POR MEDIO DE LA CUAL SE APRUEBA UNA OBRA HIDRAULICA Y SE TOMAN OTRAS DETERMINACIONES

Que a través de Resolución N° **PPAL—RE-00803** del 05 de febrero del 2021, se modifica la **OCUPACION DE CAUCE** autorizada mediante Resolución N° **112-0121** del 18 de enero de 2019 y modificada por medio de la Resolución N° **112-3343** del 19 de octubre del 2020, al **MUNICIPIO DE RIONEGRO**, a través de su Alcalde municipal, el señor **RODRIGO HERNANDEZ ALZATE**, en el sentido de modificar la obra No 3, abscisa Km 0+510, para la construcción de una obra hidráulica tipo box coulvert, compuesta por dos tramos en desarrollo del proyecto "**PLAN VIAL DE RIONEGRO – TRAMO 13.1 IPANEMA - CASA MIA**", para que en adelante se entienda así:

Que técnicos de la Corporación procedieron a evaluar la totalidad de la información presentada y realizaron visita técnica el 16 febrero de 2023, generándose el Informe Técnico N° **IT-01063** del 21 de febrero de 2023, dentro del cual se desprenden unas observaciones que hacen parte integral del presente acto administrativo, concluyéndose lo siguiente:

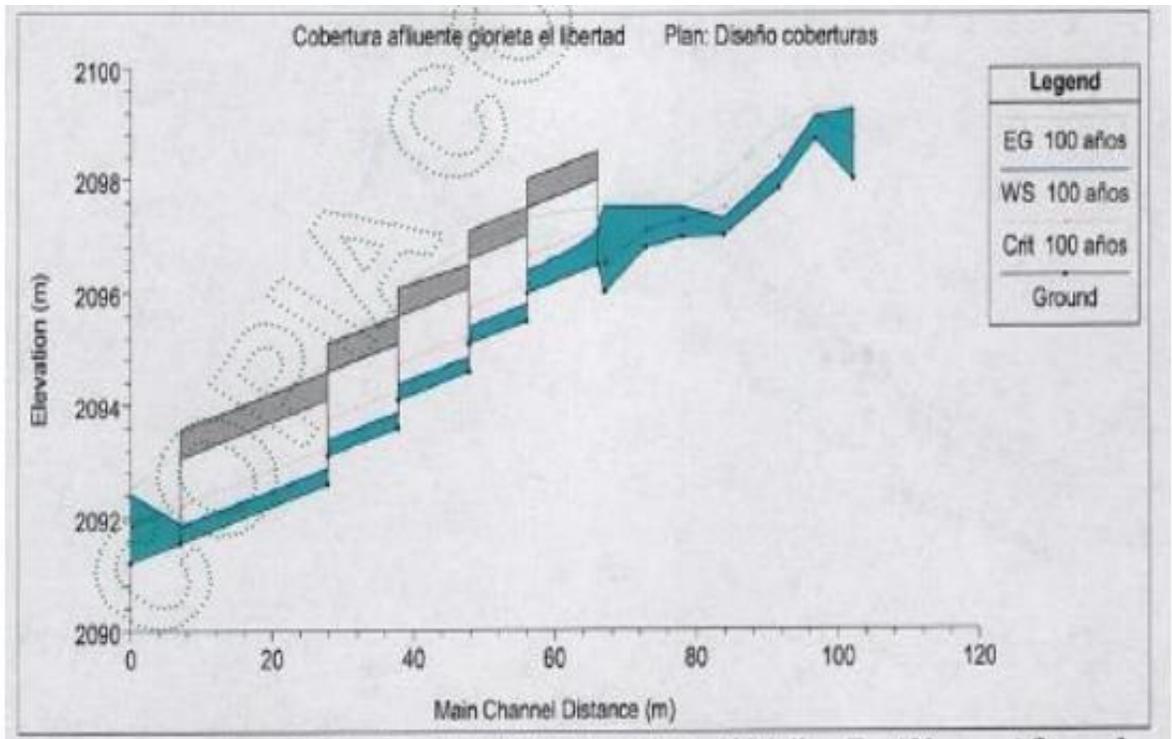
• Respecto a la obra #4 las dimensiones autorizadas no son las mismas que las ejecutadas, tal como se observa en el siguiente cuadro; sin embargo, el área del Box es la misma, como se calculó:

Obra #	Autorizado en la Resolución PPAL-RE-00803-2021 del 05 de febrero del 2021:	Observado en visita 16/02/2023
4 Box Couvert Km0+700	Altura: 5.50m Ancho: 3.75m Longitud: 184.5m Pendiente: 0.325 %	Altura: 3.75m Ancho: 5.50 m Longitud: 184.5m Pendiente: 0.325 %
	Área Box autorizado= 20,625 m ²	Área Box construido= 20.625 m ²
<ul style="list-style-type: none"> La obra #4 no se realizó como se autorizó, sin embargo, al modificarse la altura por el ancho y viceversa, el área y capacidad hidráulica sigue siendo la misma, por lo tanto es viable aprobarla.

- Es viable aprobar la obras de ocupación de cauce #4 autorizada en la en la Resolución PPAL-RE-00803- 2021 del 05 de febrero del 2021, ya que tiene la misma sección hidráulica que fue autorizada, y no modifica la capacidad hidráulica de lo otorgado.
- Es viable aprobar las obras de ocupación de cauce # 6 y autorizadas en la en la Resolución PPAL-RE00803-2021 del 05 de febrero del 2021, pues se construyeron tal cual como fueron autorizadas.
- La obra #5, se modificó la sección conforme como fueron autorizadas en la en la Resolución PPAL-RE00803-2021 del 05 de febrero del 2021, Sin embargo, cumple con la capacidad hidráulica para transportar el caudal asociado al período de retorno de los 100 años.
